## **Rapport de l'Inspection des installations classées**

Visite d'inspection du 29/07/2024

**SOCIETE FRANCILIENNE DE BETON (SFB)**

- Équipement sous pression

Figure 3: RPS SIAP - vue générale (dégradation fond de cuve et tube en T de support soupape visible)

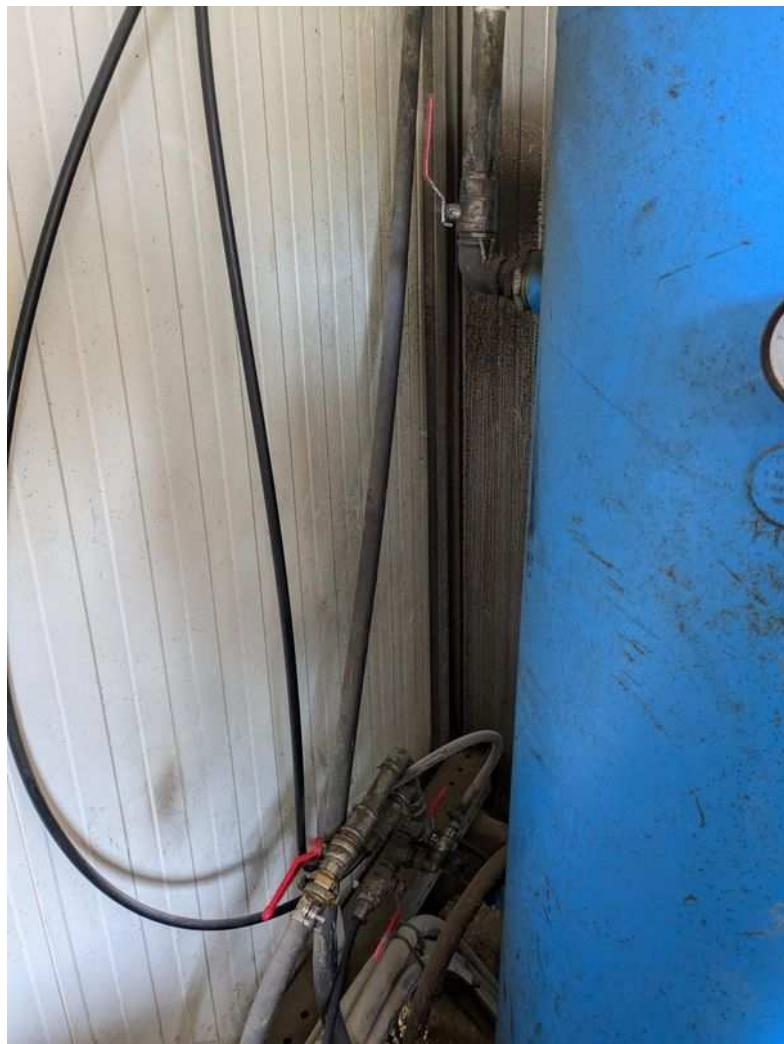
- le manomètre de pression de l'équipement indiquait une pression interne de 11 bars (figure 2 en annexe photographique),
- l'ensemble des vannes disposées sur les tuyauteries associées à l'équipement était en position ouverte au moment du contrôle (figure 1 en annexe photographique).

Il est doté d'une soupape de sécurité (déclaration de conformité non disponible), non placée directement par piquage sur le récipient à pression mais par l'intermédiaire d'un raccord en T (cf. figure 3 en annexe photographique).

<b>Référence réglementaire :</b> Code de l'environnement du 28/12/2016, article R. 557-14-2
<b>Thème(s) :</b> Risques accidentels, Contrôle visuel des équipements
<b>Prescription contrôlée :</b>
[...] Les équipements sont maintenus constamment en bon état et vérifiés aussi souvent que nécessaire. [...]
<b>Constats :</b>
La peinture bleue de l'équipement et du supportage est détériorée à certains endroits du réservoir, en particulier en point bas de la virole et du fond inférieur.
L'inspecteur des installations classées en charge du contrôle ne dispose pas des compétences techniques nécessaires à la qualification du désordre, notamment si la matière mise à nu présente de la corrosion qui peut présenter un risque à la tenue mécanique de l'équipement.
En l'absence d'inspection et de requalification périodique réalisée par un organisme habilité, ce risque ne peut toutefois pas être écarté.
<b>Non-conformité n°4 : contrairement à l'article R. 557-14-2 du code de l'environnement, l'équipement sous pression SIAP n°02992 ne semble pas maintenu en bon état et n'a pas été vérifié aussi souvent que nécessaire.</b>

<b>Demande à formuler à l'exploitant à la suite du constat :</b>
Dans l'attente de la réalisation de la requalification périodique, il est de la responsabilité de l'exploitant de le retirer immédiatement du service afin d'écartier tout risque lié à son état visible de dégradation.
<b>Type de suites proposées :</b> Avec suites
<b>Proposition de suites :</b> Demande d'action corrective
<b>Proposition de délais :</b> 1 jour

Figure 4: Détail plaque signalétique

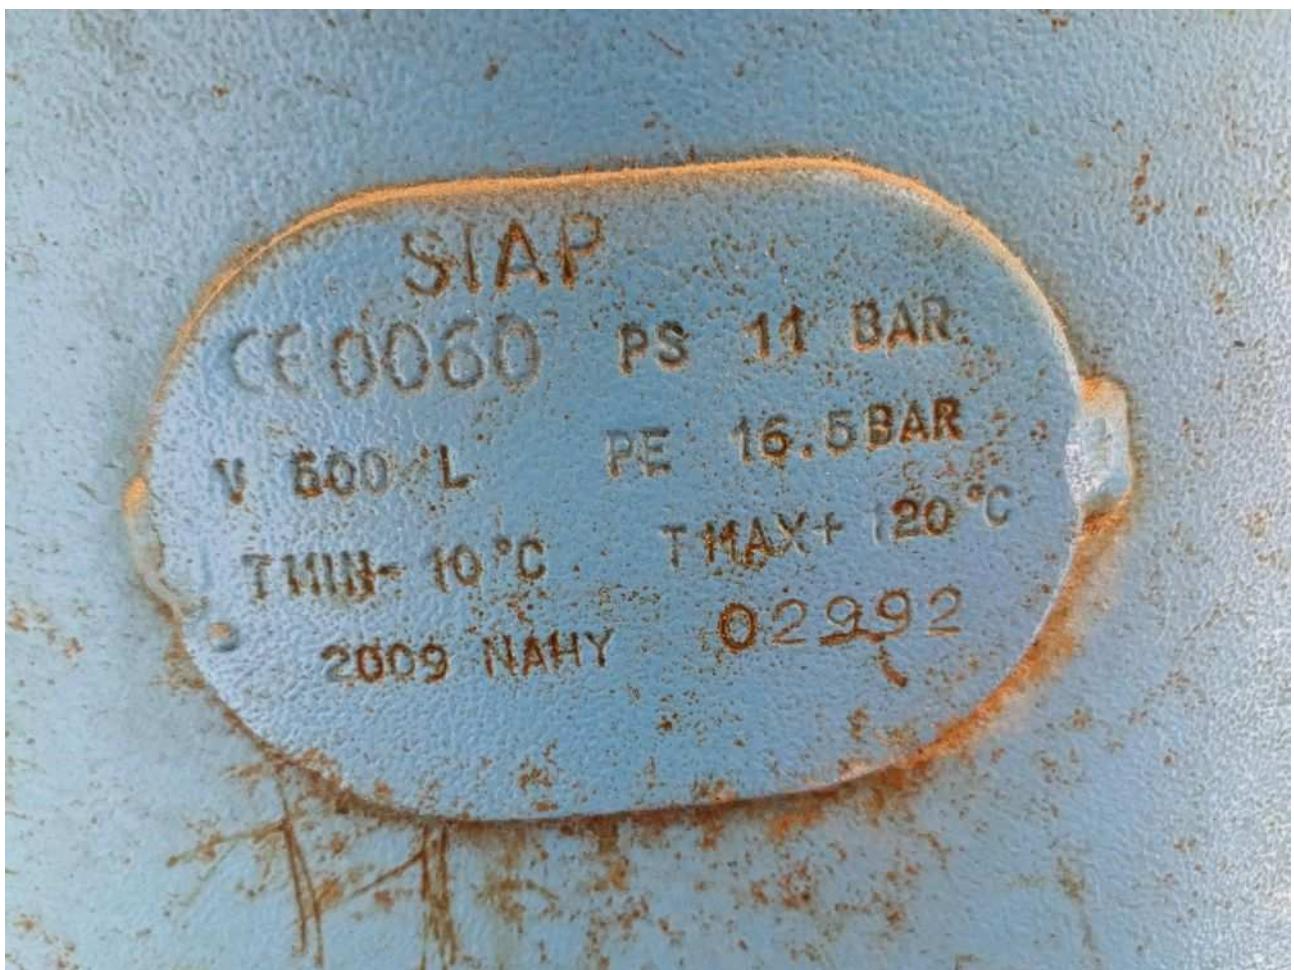
La plaque de l'équipement référence les caractéristiques de volume et de pression indiquant sa soumission aux dispositions de l'arrêté ministériel du 20/11/2017 (figure 4 en annexe photographique).

**Non conformité 1: Contrairement aux dispositions de l'article 6 de l'arrêté ministériel du 20/11/2017, la liste présentée à l'agent en charge de la surveillance des appareils à pression n'était pas complète et omettait un réservoir à pression simple (marque : SIAP, PS : 11 bars, V : 500 L, PS.V : 5500, gaz de groupe 2 - air, date de fabrication estimée 2009, n°02992) soumis au suivi en service.**

Le cas échéant, si l'exploitant envisage le maintien en service de l'ESP SIAP n°02992, il convient de l'intégrer à la liste des équipements sous pression soumis au suivi en service visé au point III de l'article 6 de l'arrêté ministériel.
